軟體重要通知

SW1A 型 Automation Organizer (WindLDR/FC6A 型/FT1A 型)

茲因 Automation Organizer 內收錄的 PLC 編輯軟體 WindLDR 以及 FC6A 系列、FT1A 系列 產品中，發生以下 3 件異常現象，請使用該軟體的顧客，確認下述的異常內容後，採取對策，以確保正常使用。造成困擾深感抱歉，敬請見諒。

圖 3-1 同時發生回應與請求的情況

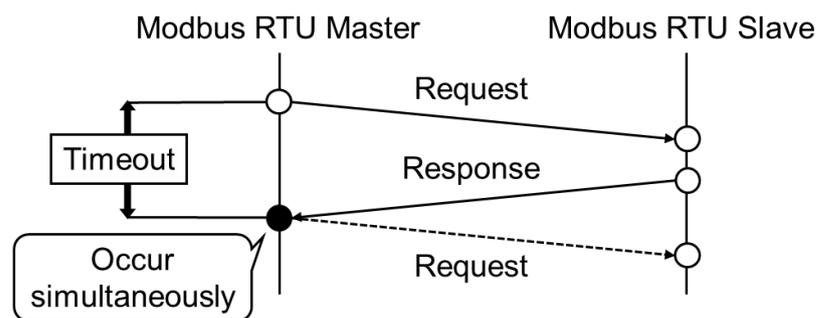
使用 Modbus RTU 主局功能時，若 Modbus RTU 子局的回應訊號與主局的請求訊號同時發生，可能會導致後續通訊中斷。

根據系統的配置（如使用無線通訊或 Modbus RTU 從站的負載狀況）可能會出現回應延遲，進而導致逾時錯誤。

若逾時錯誤頻繁發生，很可能是因為請求與回應同時發生。此時，請調整接收逾時時間以改善狀況。

請使用 WindLDR 版本 9.4.0 或更新版本進行軟體升級。
